**HACIENDA SANTA MÓNICA, S.A**

**PROYECTO: BUENAVENTURA OESTE FASE 2.**

**RESPUESTA A PRIMERA AMPLIACIÓN DE INFORMACIÓN  
SOLICITADA MEDIANTE EL OFICIO DEIA-DEEIA-AC-0079-2704-2023.**

**JUNIO, 2023.**

**Resumen de Corte/Relleno**

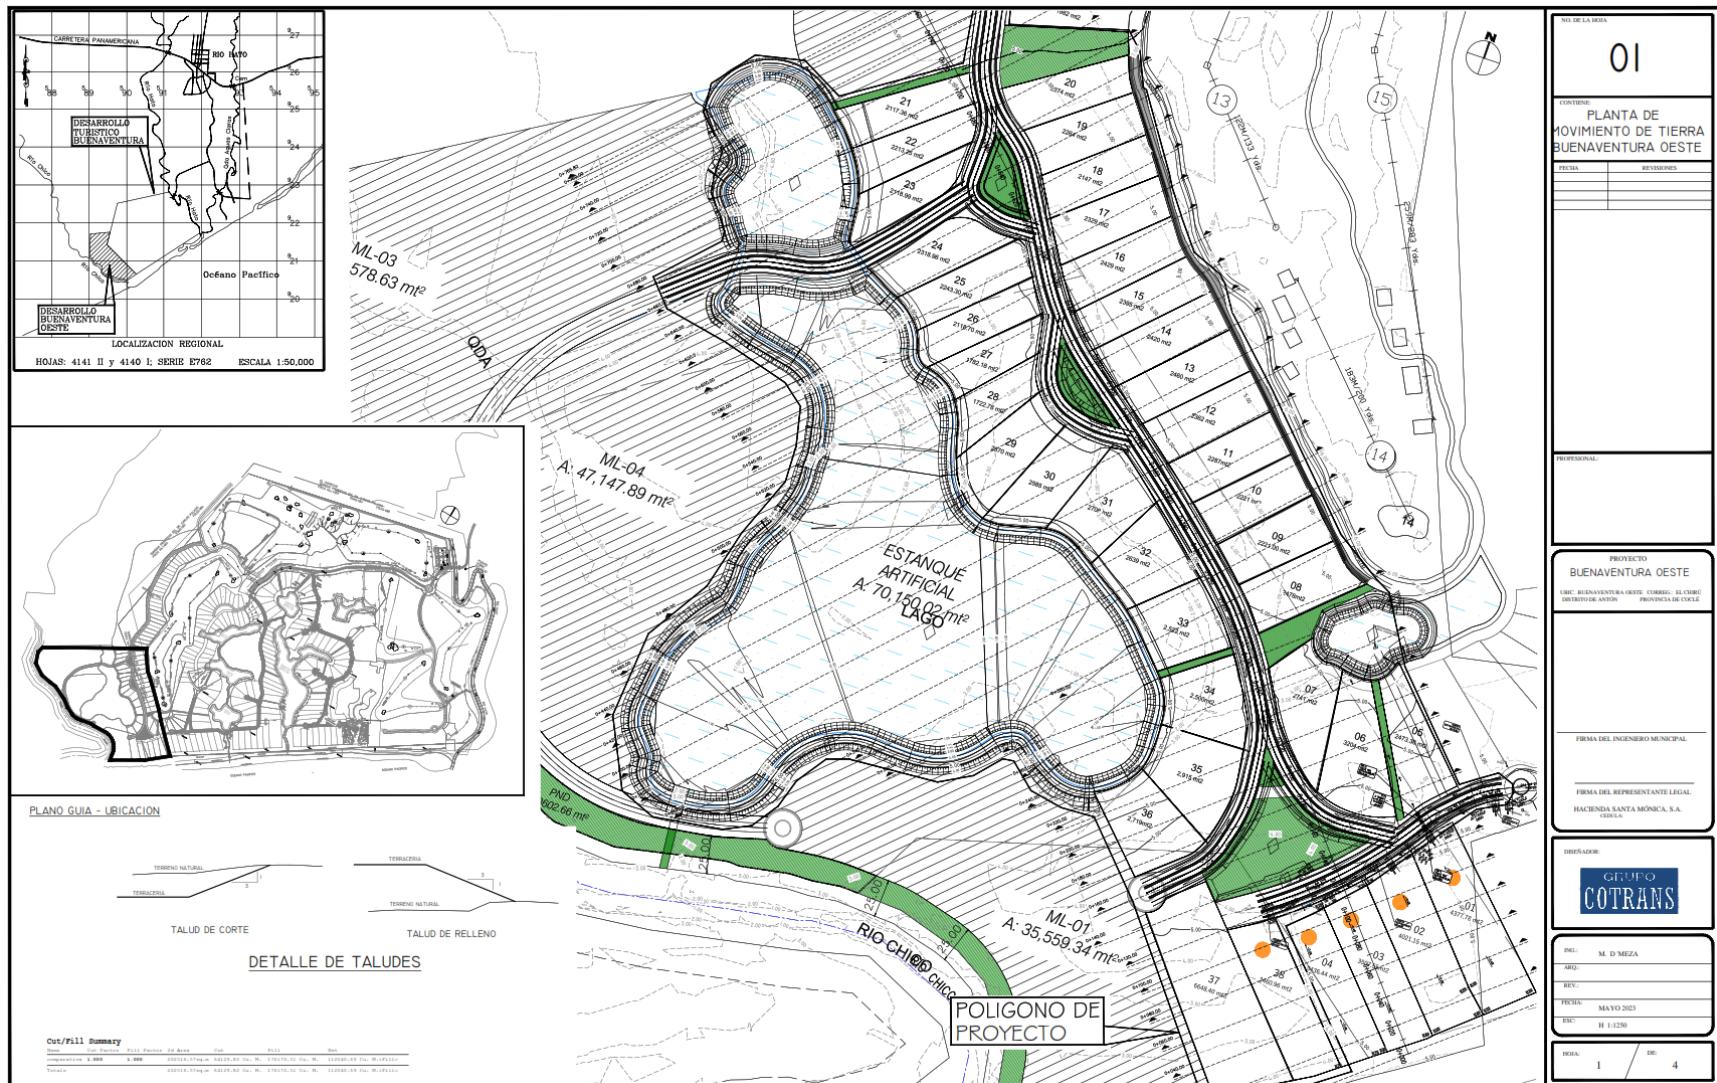
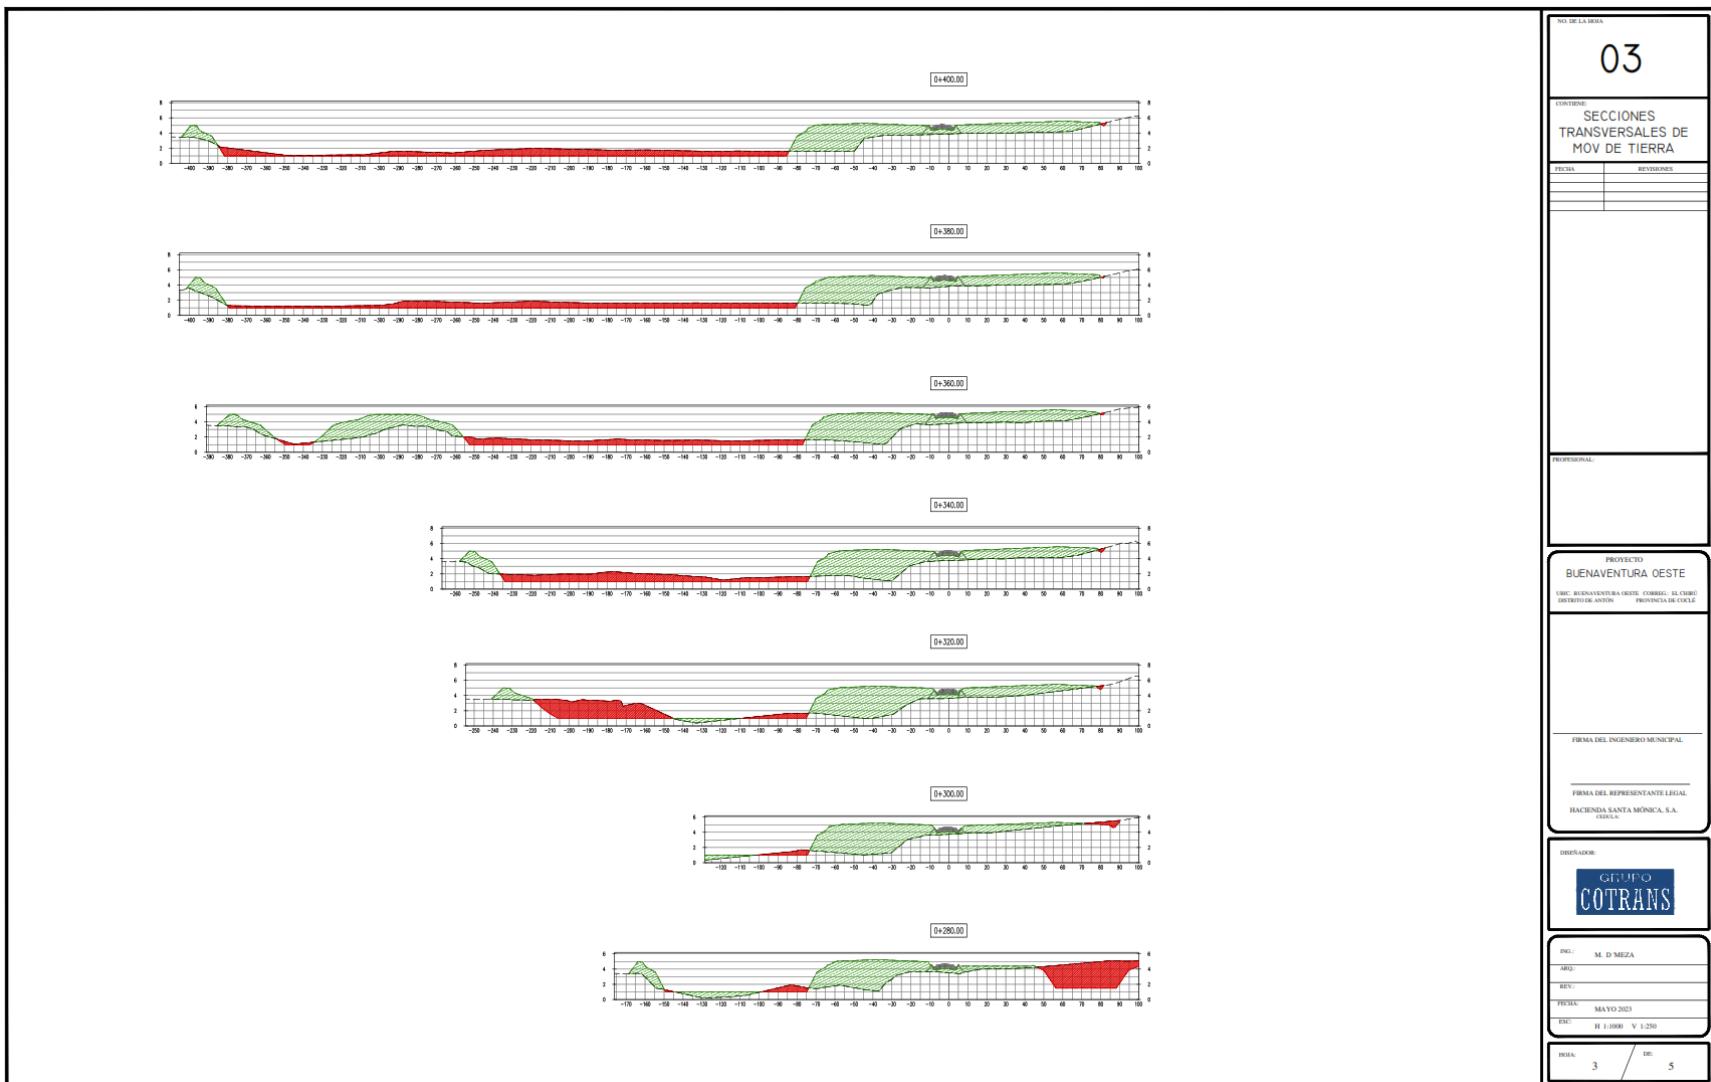
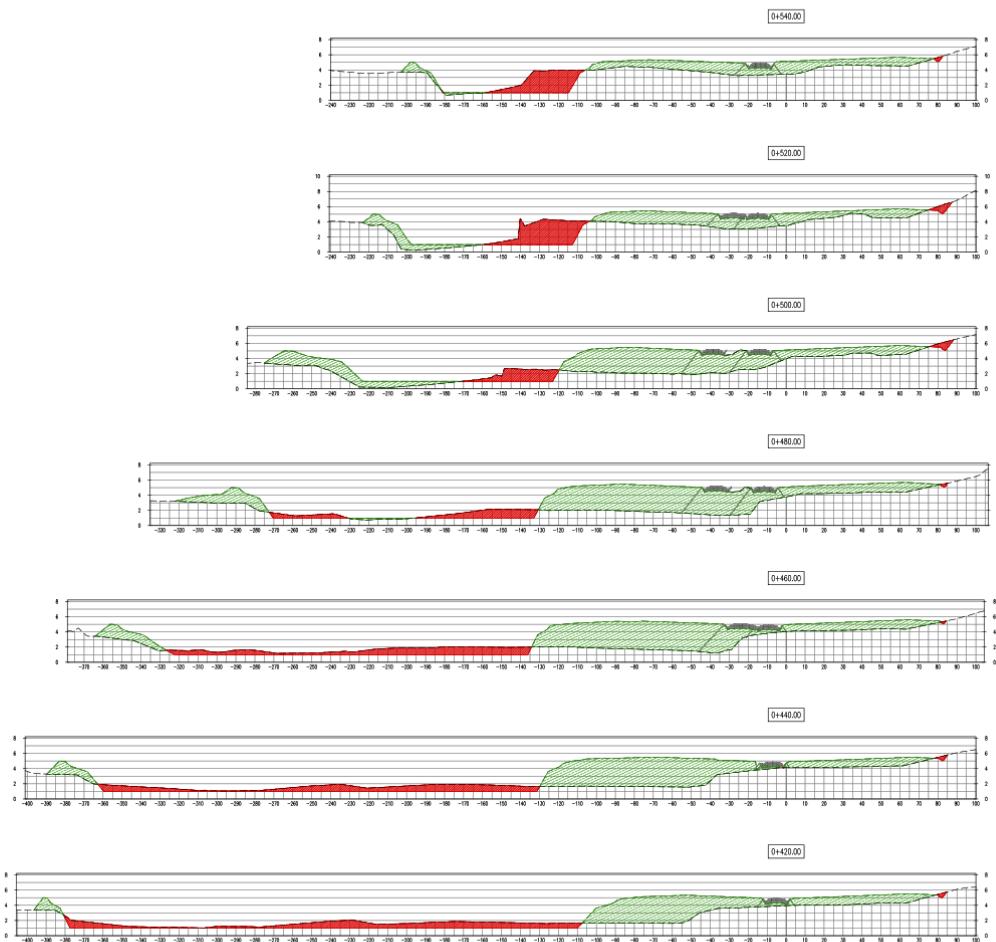
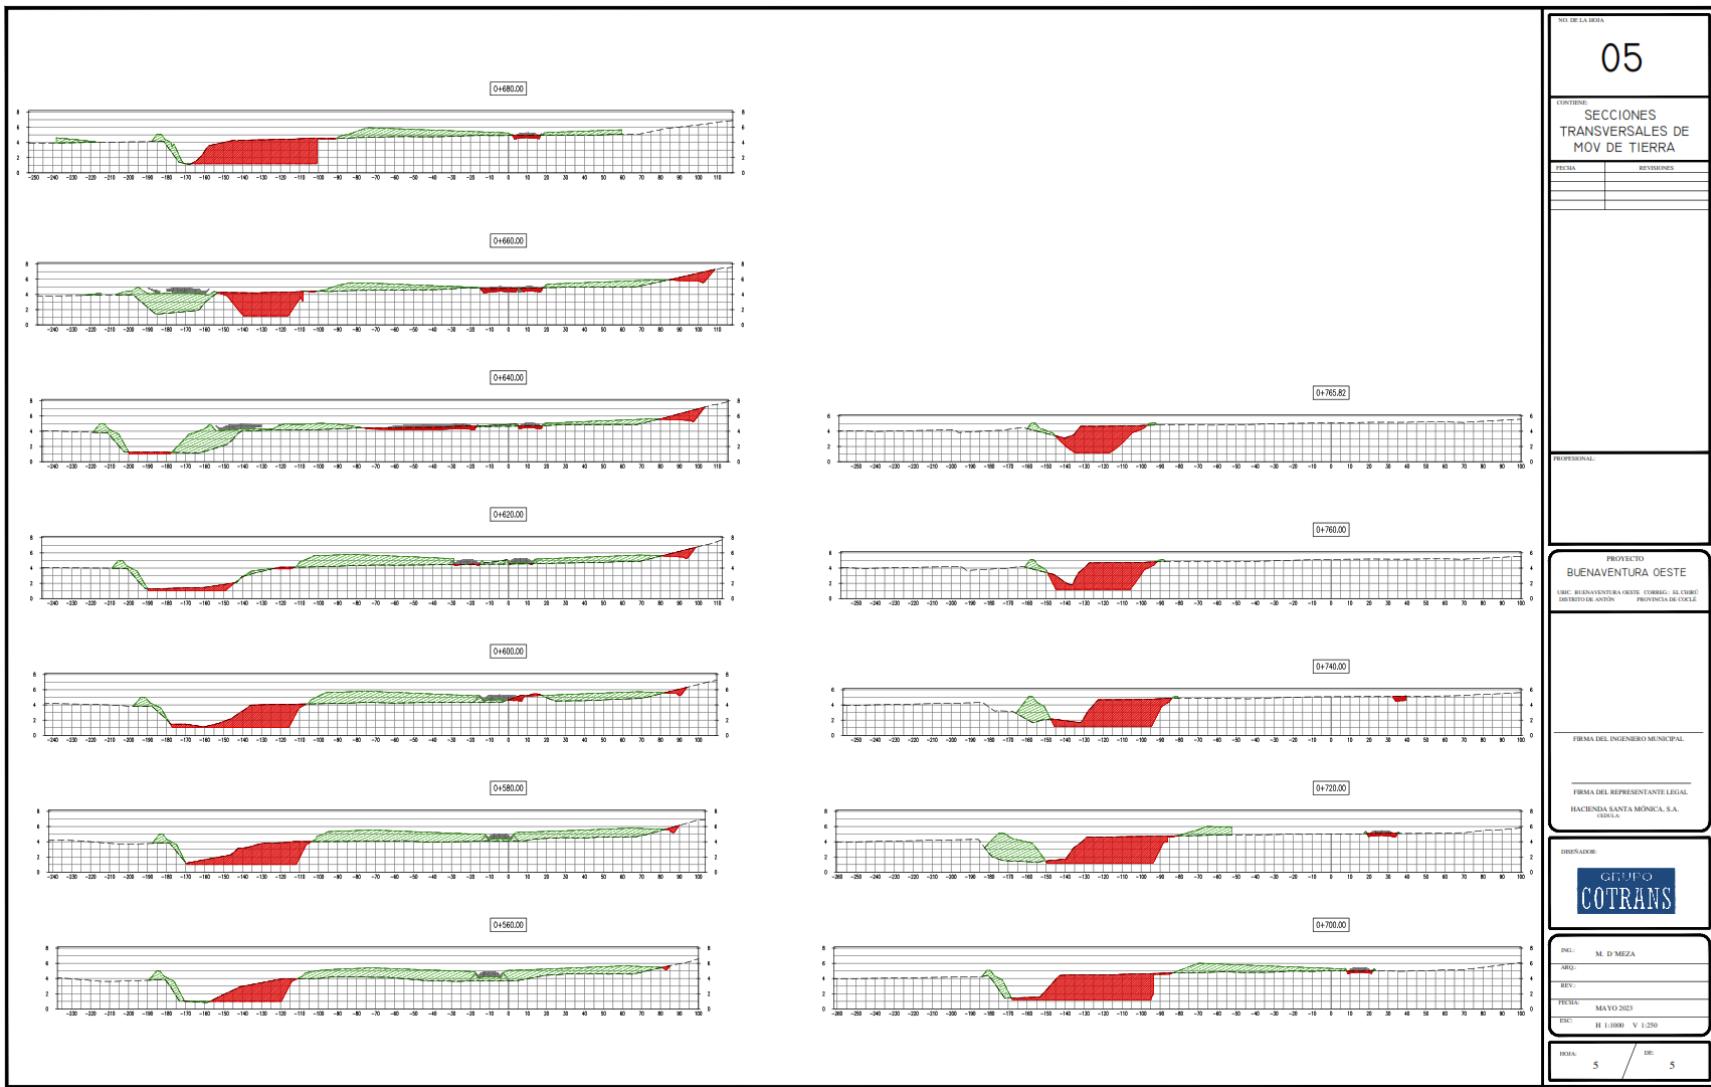
b. Presentar Planos de los perfiles de corte y relleno donde se establezca: el volumen de movimiento de tierra a generar en el proyecto y volumen de material de relleno e indicar los niveles seguros de terracería.

b. A continuación se aportan los planos de los perfiles de corte y relleno, y los valores solicitados para la mayor parte del polígono destinado a las obras, no obstante se aclara que debido a que el proyecto será desarrollado por etapas, la empresa promotora por el momento no cuenta con los perfiles de corte para la parte norte. Valga señalar que tanto en la zona oeste, como la zona norte se llevará a cabo el mismo nivel de detalle, por lo que se pretende llevar estas zonas a la misma cota de elevación de los lotes que se encuentran al este.

El volumen de movimiento de tierra a generar en el proyecto se ha desglosado en la tabla a continuación, son 64,129.82 m<sup>3</sup> de corte y 176,170.51 m<sup>3</sup> de relleno.

En la siguiente página se muestra una imagen ilustrativa de la ubicación de estos drenajes.

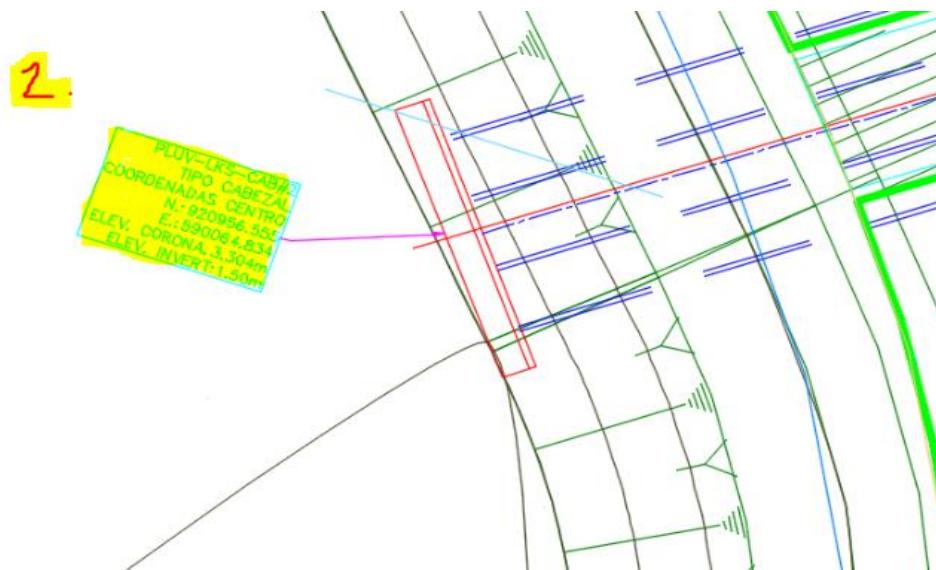
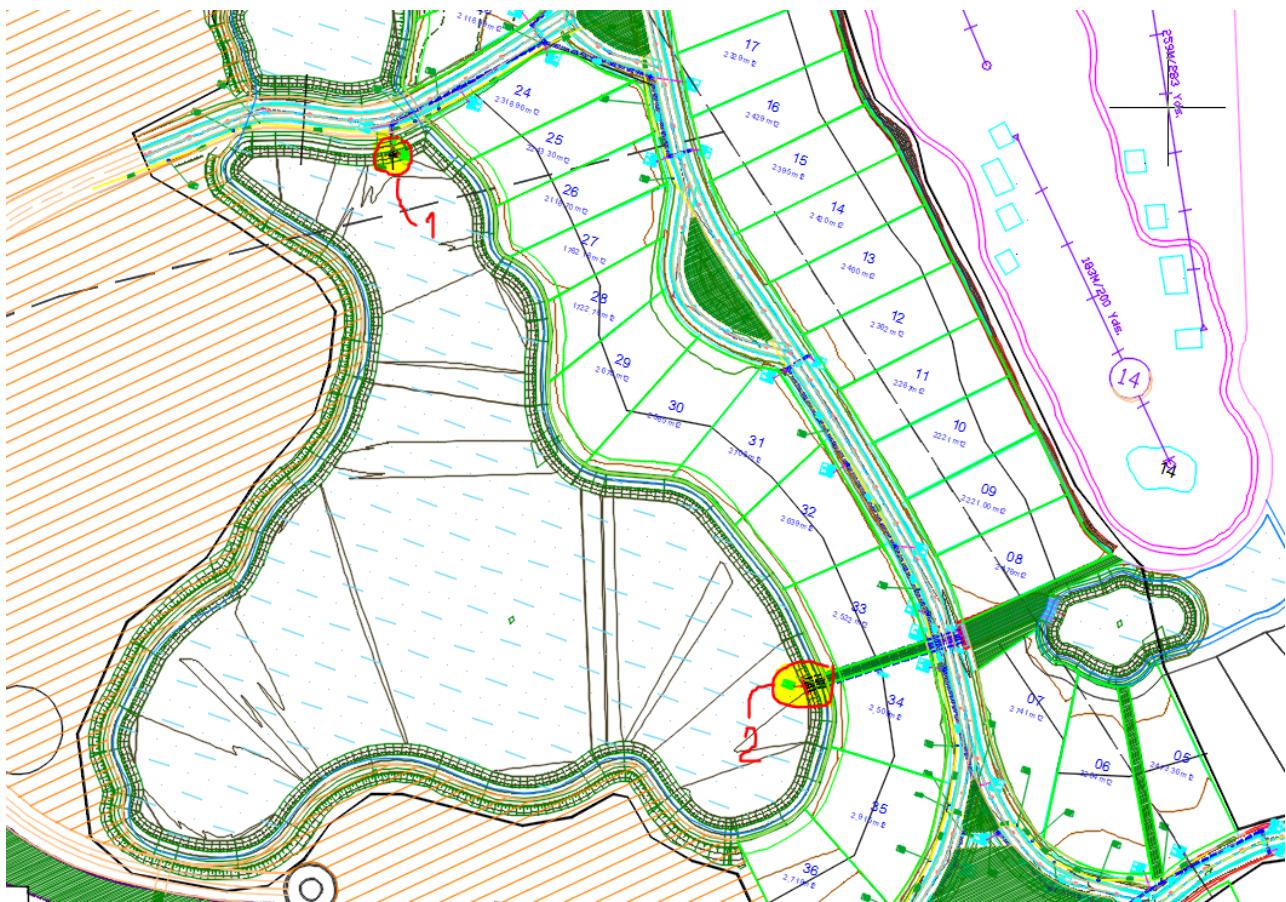
- a. Señalar qué drenajes están ubicados en la finca madre, adyacentes al proyecto, abastecerán de agua al estanque artificial y sus respectivas coordenadas UTM de ubicación.
- b. Coordenadas de ubicación del estanque a construir, en su totalidad.
- c. Coordenadas con su respectiva área del dique a colocar.
- d. Aclarar hacia dónde será drenada el agua que se extraerá del estanque existente y mediante qué mecanismo.
- e. Ampliar información respecto al corte de material de tierra de áreas de préstamos aprobadas cerca del sitio del estanque o traslado de dicho material.
- f. Indicar la cantidad en metros cúbicos de material a extraer de la ampliación del estanque.
- g. Impacto y medida de mitigación a implementar

a. Los drenajes que abastecerán de agua al estanque artificial se ubican en las siguientes coordenadas DATUM WGS 84:

**BUENAVENTURA OESTE**  
RIO HATO, PANAMA

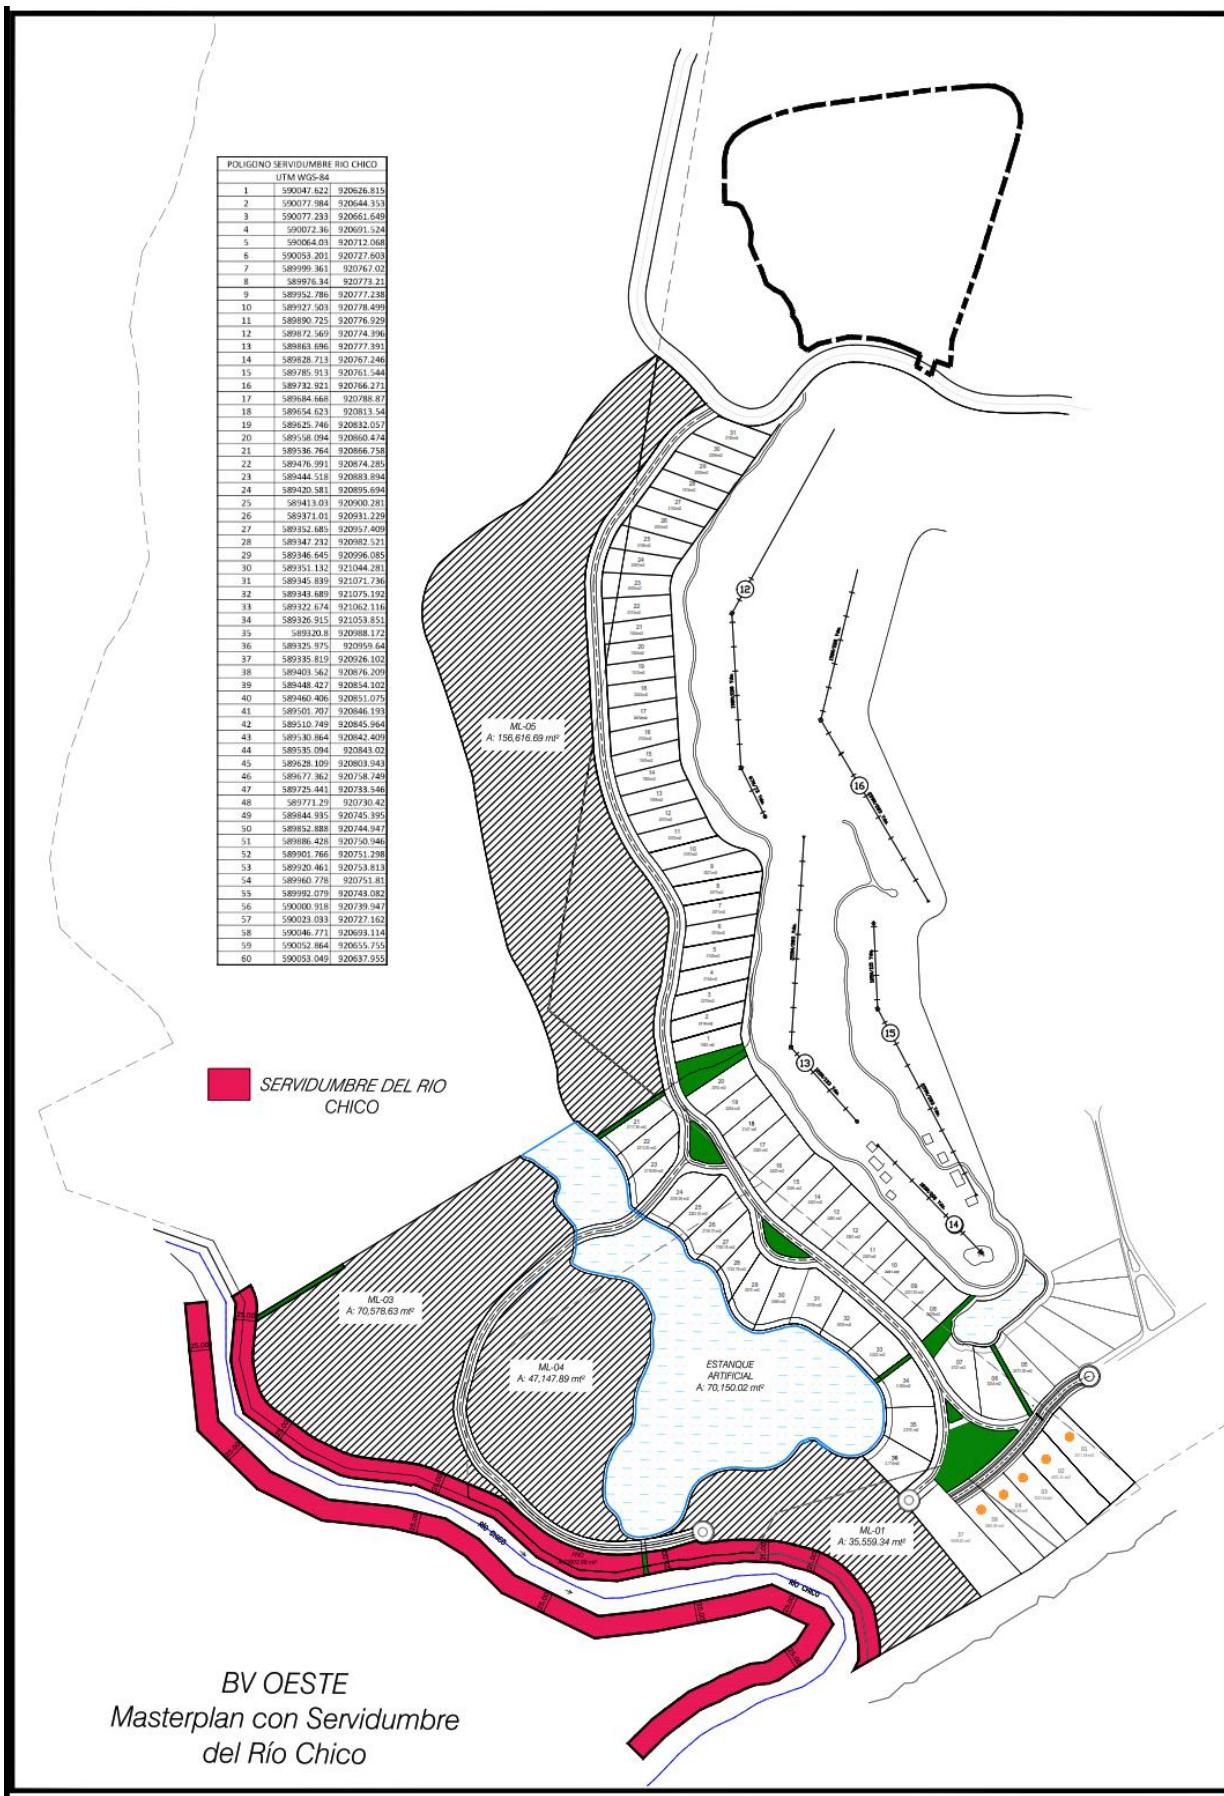
- b. Presentar plano del polígono del proyecto donde se visualice de manera clara las fuentes hídricas con su respectivo ancho (cuerpo de agua superficial) con su correspondiente servidumbre de protección, en concordancia con lo establecido en el Artículo 23 de la Ley 1 de 3 de febrero de 1994 y Decreto Ejecutivo 55 de 1973 por el cual se Reglamentan las Servidumbres en Materia de Aguas donde indica en su capítulo I, artículo 5.

- b. Se presenta plano del proyecto en donde se visualiza el río Chico en la página subsiguiente.
